**AVIS RELATIF À LA PROTECTION
CONTRE LES EVENTUELS EFFETS NOCIFS ET NUISANCES
PROVOQUÉS PAR LES RAYONNEMENTS NON IONISANTS
GÉNÉRÉS PAR DES ANTENNES ÉMETTRICES STATIONNAIRES**

Commune : TENNEVILLE - Exploitant : TELENET GROUP

Référence exploitant : LX6027P

Rapport n° 941 / 2025

Figure 1 : Vue en plan des lieux de séjour et des points de contrôle

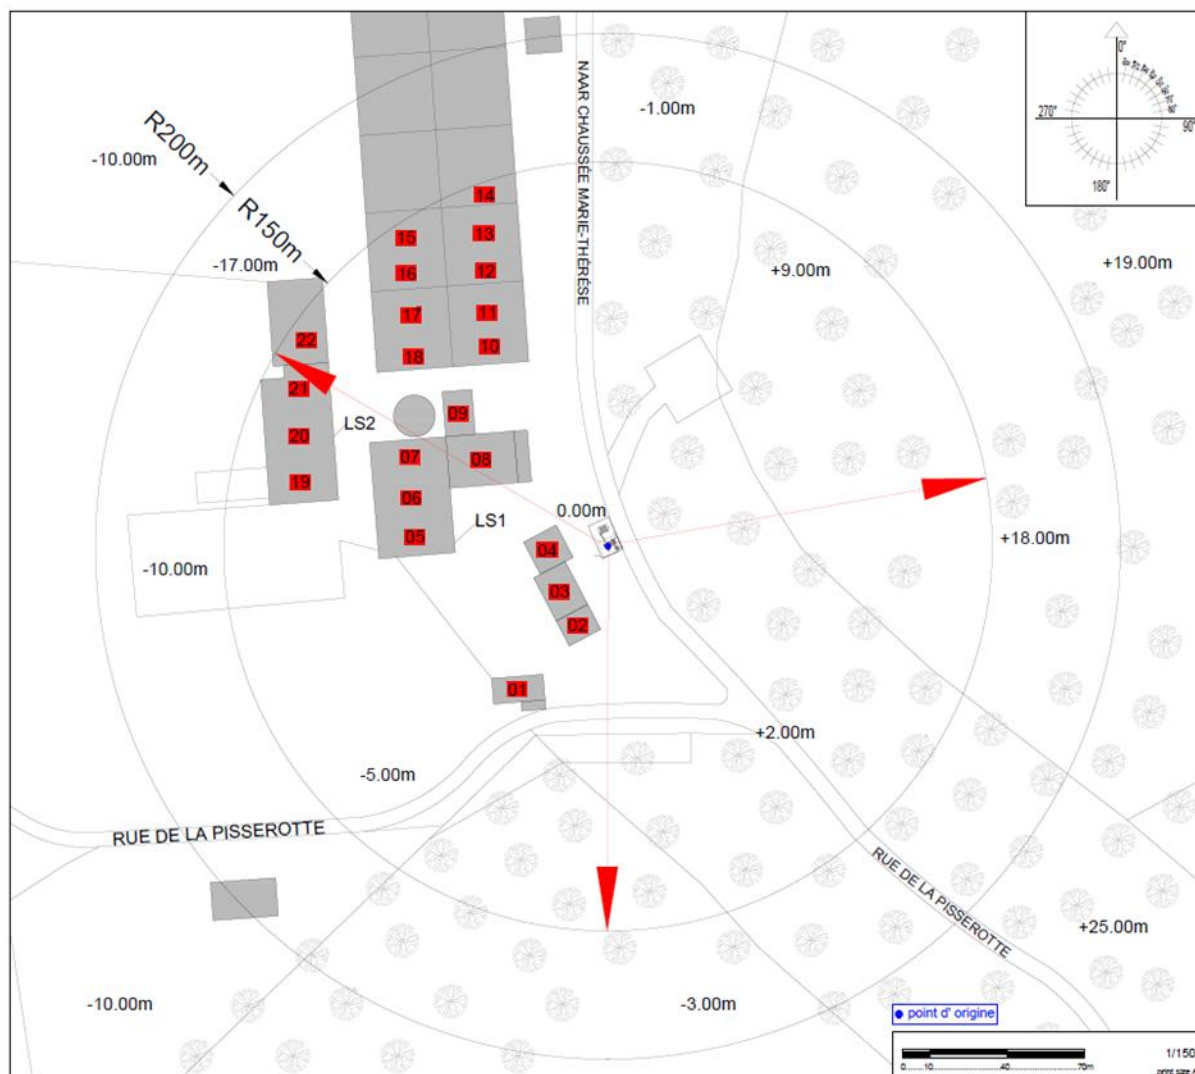
Les fréquences d'émission, la puissance rayonnée par chacune des antennes et leur gain permettent de déterminer le rayon de la zone à analyser. Tout dépassement de la limite par installation est exclu en dehors de cette zone. Le tableau 2 reprend les 35 LS² pour lesquels l'indice d'exposition est le plus élevé. Les différentes colonnes indiquent :

- le numéro du point de contrôle repris sur un des plans de la figure 1;
- le numéro du LS dans lequel se trouve le point de contrôle de la 1^{ère} colonne ;
- l'atténuation d'obstacle prise en compte pour le calcul de l'indice d'exposition dans le LS ;
- le résultat du calcul de l'indice d'exposition.

En ce qui concerne les antennes de l'installation mentionnées dans le tableau 1, la distance maximale à laquelle la limite pourrait être atteinte, à l'extérieur, est égale à 67,0 m. S'il n'y a pas de LS à une distance inférieure, les antennes respectent forcément la limite d'immission.

Dans le cas des LS situés à l'intérieur des bâtiments, une atténuation d'obstacle est prise en compte et il en résulte que la distance maximale à laquelle la limite pourrait être atteinte se réduit à 47,8 m.

Figure 2 : Vue en plan des installations d'antennes dans un rayon de 300 mètres autour de l'installation faisant l'objet de la demande d'avis

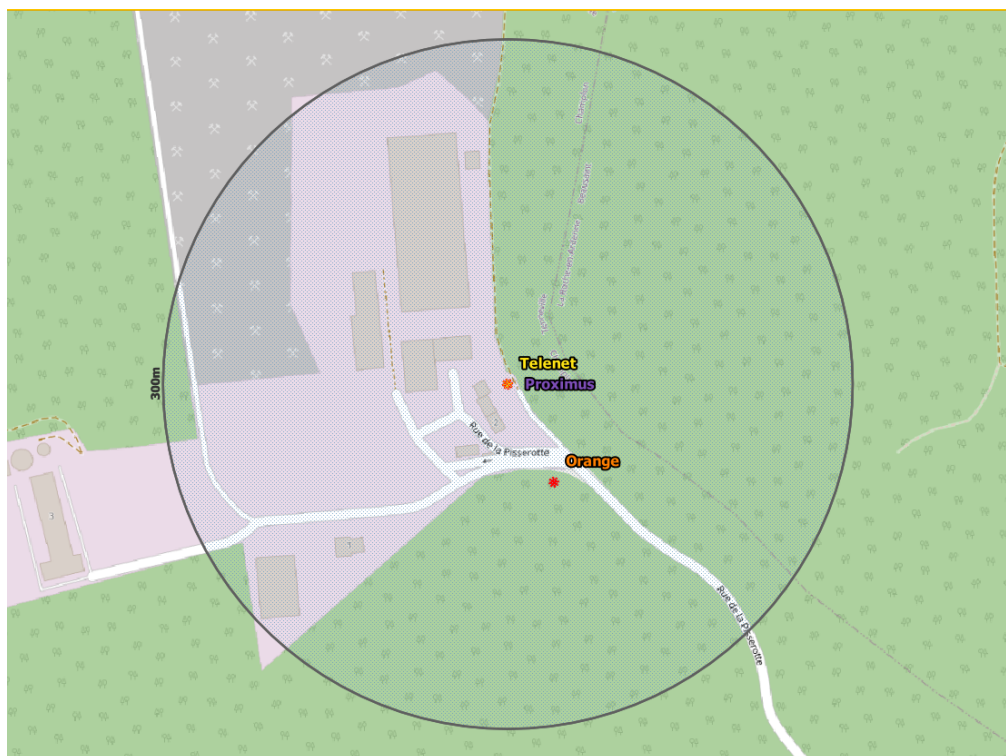
Le plan en projection verticale de la figure 2 indique la localisation des installations d'antennes émettrices stationnaires visées par le décret et situées dans un rayon de 300 mètres autour de l'installation référencée dans le paragraphe 2 et localisée au centre du cercle. Les données de localisation de ces antennes et les avis correspondant sont accessibles via le cadastre en ligne des antennes émettrices stationnaires⁸. Les installations prises en compte dans l'évaluation du respect de la limite cumulative sont les installations d'antennes émettrices déclarées en service par l'exploitant à la date du présent avis, à l'exception de l'installation référencée dans le paragraphe 2 et éventuellement d'autres installations ayant fait l'objet d'une demande d'avis à la même date et qui sont situées à l'intérieur de la zone de 300 mètres de rayon.

- a) il y a au plus 4 installations d'antennes émettrices stationnaires présentes dans la zone d'évaluation de 300 mètres de rayon représentée dans la figure 2, y inclus l'installation référencée dans le paragraphe 2 : la limite cumulative définie à l'article 4, §2 du décret est nécessairement respectée dans les lieux de séjour à l'intérieur de la zone d'évaluation de 300 mètres de rayon ;

- b) il y a exactement 5 installations d'antennes émettrices stationnaires présentes dans la zone d'évaluation de 300 mètres de rayon représentée dans la figure 2, y inclus l'installation référencée dans le paragraphe 2 et il existe, pour 3 ou 4 de ces installations, un avis attestant le respect de la limite abrogée de 3 V/m : la limite cumulative définie à l'article 4, §2 du décret est nécessairement respectée dans les lieux de séjour à l'intérieur de la zone d'évaluation de 300 mètres de rayon ;

- c) dans tous les autres cas, il a été vérifié que la limite cumulative définie à l'article 4, §2 du décret n'est pas dépassée dans les lieux de séjour sur base du nombre d'installations localisées dans la zone d'évaluation de 300 mètres de rayon représentée dans la figure 2, de leur localisation ainsi que des données inscrites dans la figure 1 et au paragraphe 4 du présent avis et dans les avis attestant le respect de la limite par installation ou de la limite abrogée de 3 V/m relatifs aux autres installations reprises dans la figure 2.

Compte tenu des considérations ci-dessus, il apparaît que l'intensité du rayonnement électromagnétique généré, dans les lieux de séjour situés dans un rayon de 300 mètres autour de l'installation référencée dans le paragraphe 2, par l'ensemble des antennes émettrices stationnaires de l'ensemble des exploitants du même site d'antennes émettrices stationnaires respecte la limite fixée à l'article 4, § 2 du décret.
